Ajuntament
de Matadepera

Per tot l'exposat, s'informa desfavorablement des del punt de vista urbanístic el "Projecte d'ampliació de la part central de la cotxera del Parc de Bombers de Matadepera".

**Document gràfic pertanyent al projecte presentat. La línia discontinua vermella no reflexa ni la finca vallada ni les qualificacions urbanístiques.*

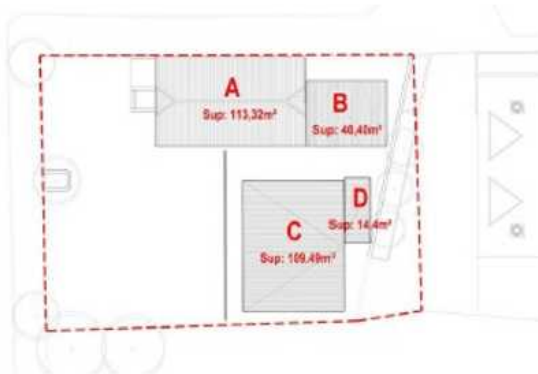
- A. L'edificació principal, que correspon a l'antiga escola, té una superfície de 113,32 m² i està inclosa al Catàleg de Béns arquitectònics (fitxa núm. 60).

- B. Cos d'edificació annex a la façana sud de l'edificació principal, sense usos, d'una superfície de 40,40 m².

Considerant que la finca és cantonera (carretera de Terrassa cantonada amb el carrer de Joan Paloma) s'informa que aquesta edificació no compleix amb la separació mínima de 3 metres a la Plaça de l'Ajuntament i al carrer de Joan Paloma. (arts. 162 i 241.5 de les NN.UU. del POUM).

- C. Edificació destinada a aparcament de vehicles, d'una superfície de 109,49 m². L'ampliació del tram central de la coberta, projectada per aparcar un nou camió de bombers, s'emplaça en aquesta edificació.

Considerant que la finca és cantonera (carretera de Terrassa cantonada amb el carrer de Joan Paloma) s'informa que l'edificació no compleix la separació mínima de 2 metres a la partió sud-oest de la parcel·la. (arts. 162 i 241.5 de les NN.UU. del POUM).

A més, una part d'aquesta edificació s'emplaça en terrenys que el POUM qualifica dins del sistema d'equipaments sanitaris-assistencials, clau EQ4 (extrem sud-oest de la construcció).

Per tant, aquesta edificació es situa sobre terrenys que tenen diferents qualificacions urbanístiques, amb la incidència que això té en el compliment de diversos paràmetres urbanístics: distàncies de separació a límits, l'ocupació i l'edificabilitat, etc.

D. Cos d'edificació annex a l'aparcament, sense ús, d'una superfície de 14,40 m².

Les edificacions existents B i C (que pel sistema constructiu es dedueix que es van construir posteriorment a l'escola), no respecten la distància de separació mínima als límits de la parcel·la definits als articles 148.7 i 162 de les NN.UU. del POUM, motiu pel qual s'informa que la finca on s'emplaça l'equipament destinat a Parc de Bombers es troba en situació de volum disconforme amb el POUM vigent.

Examinat el projecte, s'informa que l'objecte principal de les obres projectades és incrementar l'altura del tram central de l'edificació destinada a l'aparcament de camions (edificació C).

Des del punt de vista urbanístic les obres projectades es consideren una ampliació del volum edificat existent del garatge de camions. Aquestes obres superen els conceptes de consolidació i rehabilitació admesos per la legislació i el planejament urbanístic vigents en edificacions en situació de volum disconforme.

Finalment, cal informar que la manca d'aprovació municipal de les edificacions descrites en els apartats B, C i D, així com la manca de projecte mediambiental, fa aconsellable la redacció i aprovació d'un projecte de la totalitat del conjunt, prèviament a la realització de qualsevol intervenció parcial, i la seva adequació a la normativa urbanística i ambiental vigent.
